SILLA ÜLEVAATUSE AKT nr

Silla number	
Silla nimi	Pika tänava jalakäijate sild
Tee nr	9190319
Tee nimi	517
Asukoht (km)	0,96
Maakond	Võru
Omanik	Võru linn
Ületatav takistus	Koreli oja
Eelmine ülevaatus	x
Ülevaatus aeg	21.05.2026
Ilm	Sombune, +14

Joonis 1. Defektid sillal

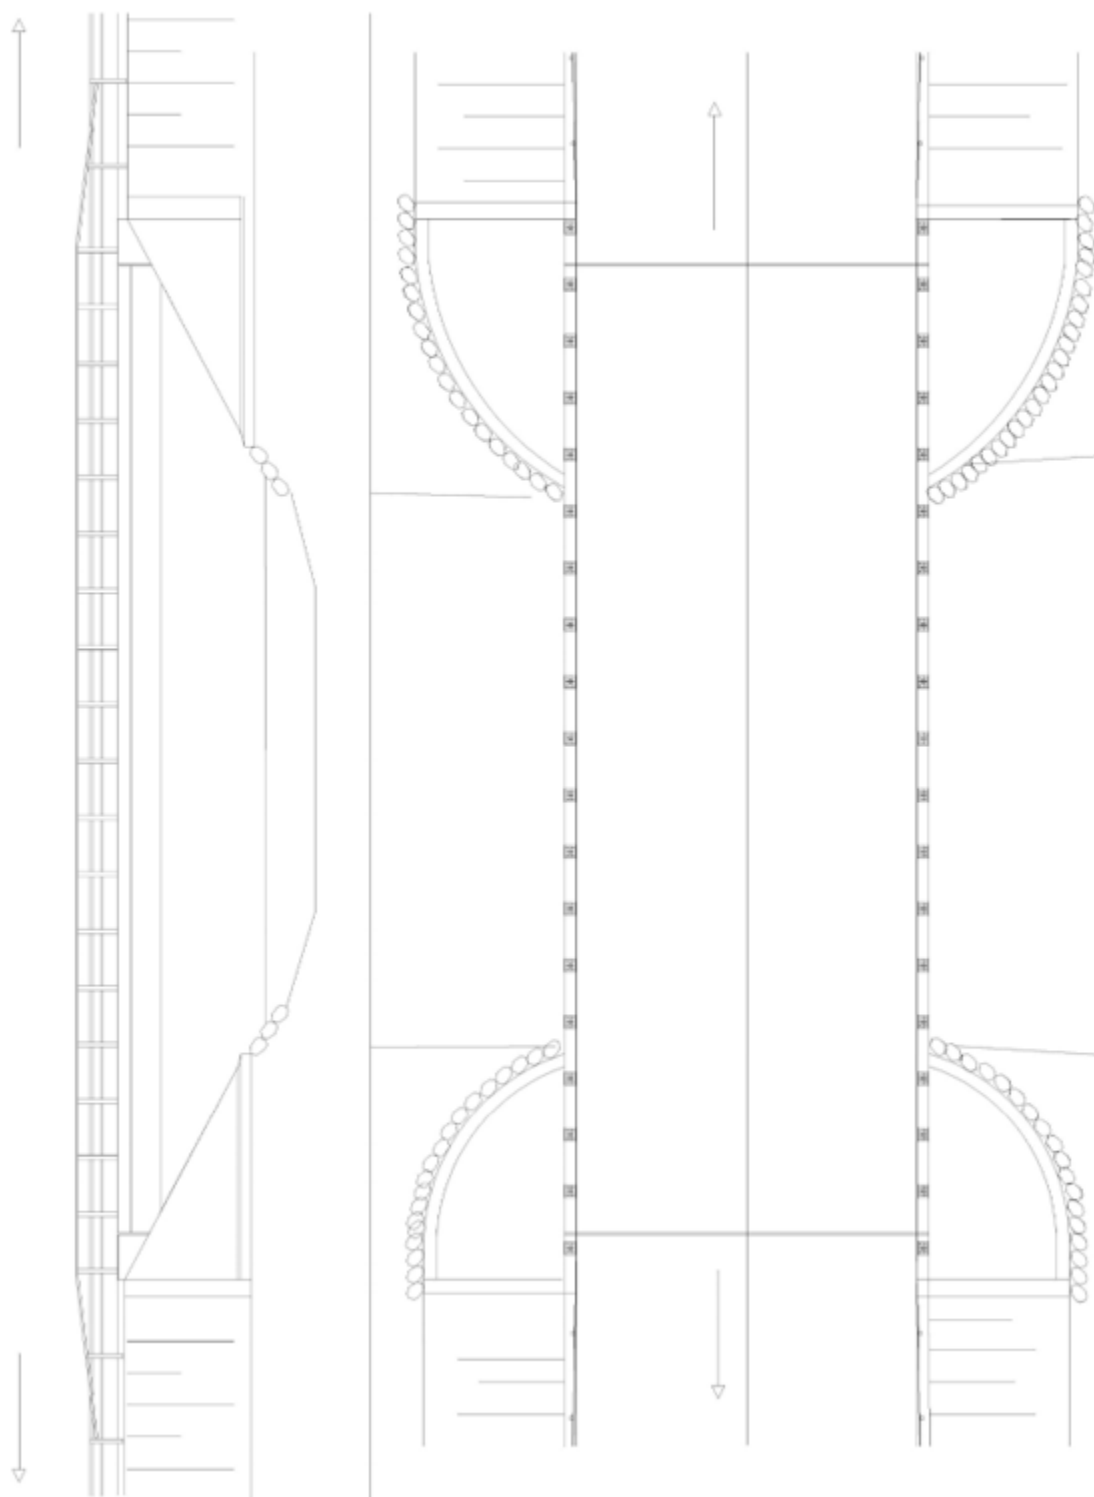
olema vettpidav.		
Punkt	Tee seisundinõuete määrus § 31 lg 1 Silla seisundinõuded	Vastavus (Jah/Ei/ Puudub)	Märkused
6	Silla teraselemendid peavad olema kaitstud korrosiooni eest.	Ei	Kaistud
7	Silla tööarmatuurid ei tohi olla paljandunud ja neil ei tohi esineda kooruvat korrosiooni.	ei	On paljandunud
8	Silla kandvad puitelemendid peavad olema kaitstud ilmastikumõjude eest ning olema püsivust ohustavate kahjustusteta.	puudub	
9	Sillapiirde algus peab olema tähistatud tähisposti, püstmärgise või ohtlikust kohast teavitava liiklusemärgiga.	Puudub	Pole vaja
10	Silla kõnnitee peab olema sillal eraldatud sõiduteest teekattemärgistuse, äärekivi või piirdega.	puudub	Pole vaja
11	Sillal kõnnitee olemasolul peab sillal olema käsipuu.	puudub	
12	Sillal olev käsipuu ja piire peavad olema jäiga kinnitusega ja ühtlase pinnakattega.	jah	Olemas käsipuu
13	Silla käsipuul ja piirdel ei tohi olla jäävdeformatsioone üle 100 mm.	jah	Käsipuu korras

14	Silla koonustel ei või olla erosiooni ega uhtumisi, mis ohustavad rajatise stabiilsust.	ei	Koonustel kasvab võsa
15	Vee voolamine sillaaluses voolusängis ei tohi olla takistatud.	jah	Tagatud
16	Silla pealispinnalt peab olema tagatud vee äravool ning silla veeviimarid ei tohi olla ummistunud.	jah	Tagatud

Otsus: Tekiplaadil armatuur väljas.
